## 維持規格の技術評価における主な論点

## No.11 クラス 1 機器の耐圧部分の溶接継手の標準検査

(第 4 回維持規格の技術評価に関する検討チーム 資料 4 - 1 抜粋)

#### No.17 クラス1 機器の欠陥評価(評価の流れ)(抜粋)

試験範囲を母材厚さの内面側 1/3 へ変更したことに対する評価

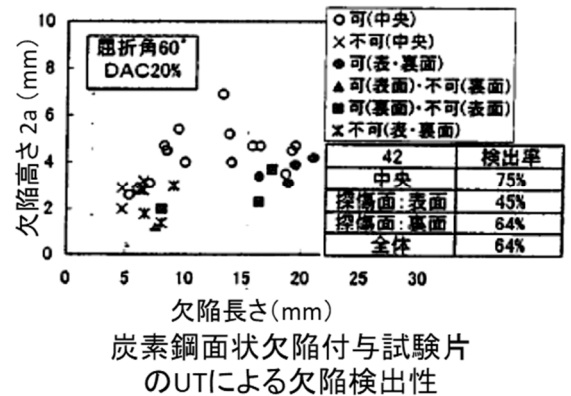
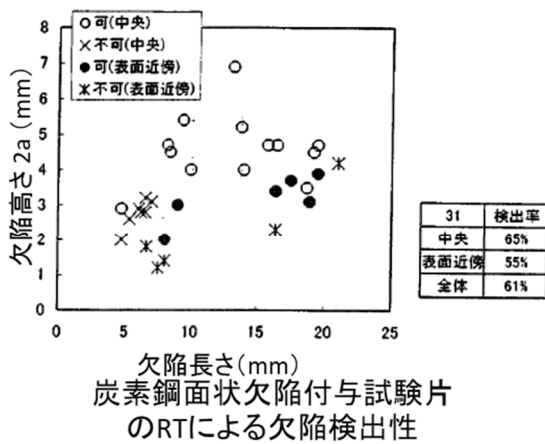
A) 設計建設時の RT で検出されなかった欠陥が UT で検出された事例があること。

- 1972 年に米国 Edwin I. Hatch-1 号機の原子炉圧力容器胴と管台との溶接部の供用前検査における UT で、設計建設時の RT で見つからなかった欠陥指示を検出、補修後に運転を開始<sup>1</sup>。
- 研究調査報告書<sup>2</sup>に溶接部内部の欠陥に対する RT と UT による検出性を比較し、「面状欠陥について、RT で検出した欠陥は全て UT で検出しているが、UT で検出した欠陥が RT で検出できないものがあった」との記載。(次頁の図参照)

き裂発生部位と溶接境界に達するときの深さの関係<sup>注</sup>

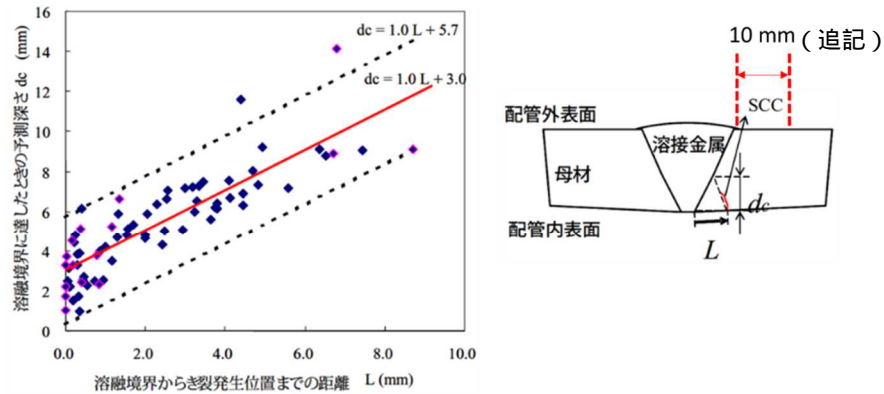
試験範囲を板厚の内面側 1/3 にしたとき、溶接止端部からの範囲を 10mm から 5mm へ変更

- BWR の再循環系配管溶接部の応力腐食割れの発生位置の調査結果(下図参照)より、内面側溶接止端部からの距離が最大約 9mm まで分布している。
- 一般的には溶接部外面の止端部から 5mm の範囲で内面側を試験対象にすれば内面側では止端部から 5mm 以上の範囲となり、ASME Sec. XI IWB-2500 においては試験範囲を溶接部厚さの内面側 1/3 としているものについては外面の止端部から 6mm(1/4 インチ)の範囲と

- 溶接部の狭開先化により、外面側と内面側の溶接金属の幅の差が小さくなることを考慮すると、次頁に示すように体積試験範囲を外面側溶接止端部から 10mm であったものを 5mm と変更することは、内面から発生する欠陥が試験範囲外となる可能性がある。
- 外面側溶接止端部からの距離が 5mm となる位置の内面側止端部からの距離は板厚(t)と開先のベベル角度( )によって変化する。
- したがって、外面の溶接止端部からの距離が 5mm の位置が内面の止端部から 10mm 以上となるベベル角度を有する開先である場合又は(外面側開先端部から片側に 5mm 以上の幅を有する)化粧盛を行っていることが明らかな場合を除いて、試験範囲の幅は外面の溶接止端部から両側へ各々5mm の範囲へ変更することは妥当とは判断されない。

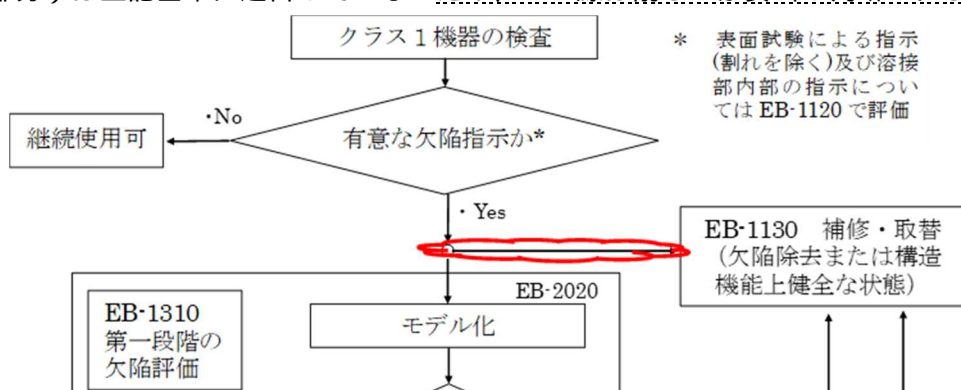
- 原子炉等規制法<sup>5</sup>第 43 条の 3 の 16 (定期安全管理検査) 第 3 項及び実用炉則<sup>6</sup>第 58 条は、クラス 1 機器に属する容器及び管並びに炉心支持構造物(炉心シュラウド及びシュラウドサポートに限る。)について、技術基準規則第 18 条に適合しなくなるおそれがあると認めるときは、評価を行い、その結果を記録し、これを保存するとともに、その評価が実施された後、速やかに原子力規制委員会に報告することを規定している。
- 亀裂解釈では、クラス 1 機器、クラス 2 機器、クラス 3 機器、クラス MC 機器(鋼製)、支持構造物及び炉内構造物について、非破壊検査によって抽出された亀裂等については、その形状及び大きさが特定された時、評価を行うと規定している。
- したがって、クラス 1 容器及びクラス 1 配管についての評価の流れを示す図において、「有意な欠陥指示か」の判定が「Yes」の場合に「EB-1130 補修・取替」に進む線(下図の赤枠部分)は上記基準に適合していないため、この線は削るのが妥当と判断される。
